改善箇所説明図

【改善内容図】

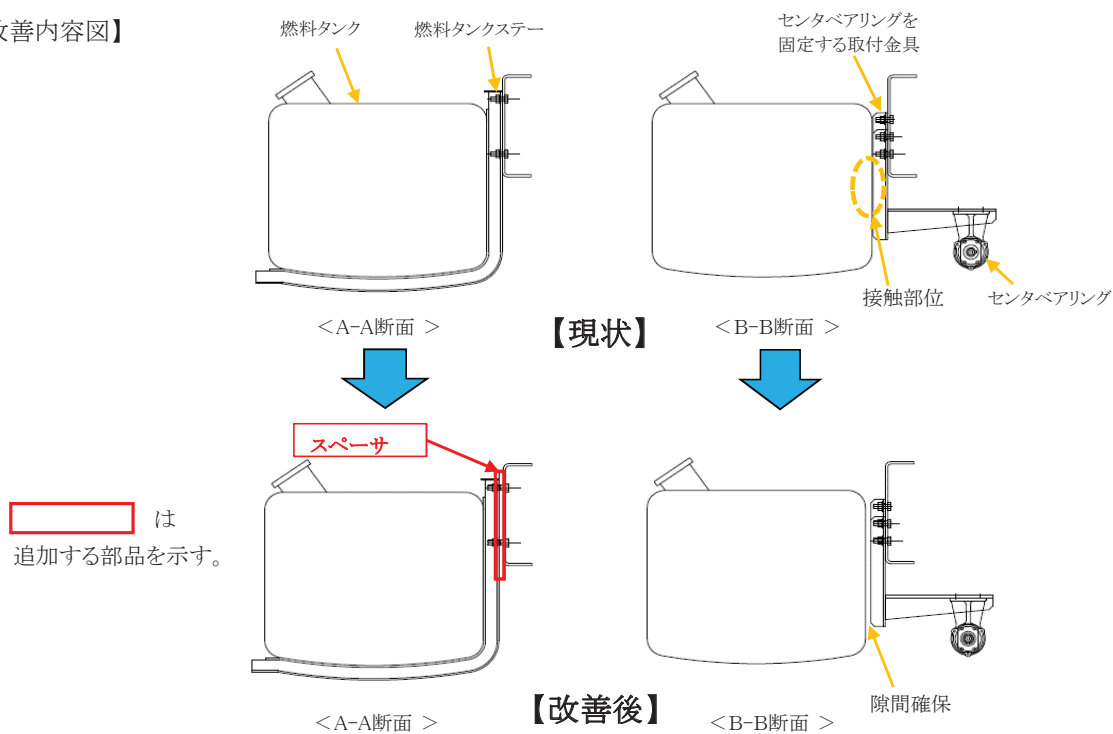
粉粒体運搬車の動力取出し装置(P.T.O.)からタンク加圧用コンプレッサの駆動軸において、駆動軸同士を連結するセンタベアリングを固定するための取付金具の設計が不適切なため、シヤン着裝の燃料タンクと当該取付金具が接触するおそれがある。そのため、そのままの状態で使用を続けると、燃料タンクの摩耗が進行し、最悪の場合、タンクが損傷して燃料が漏れるおそれがある。

全車両、燃料タンクステーとシヤシフレームとの間に対策用スペーサを追加する。
 なお、燃料タンクに接触傷があった場合は、燃料タンクを新品に交換する。
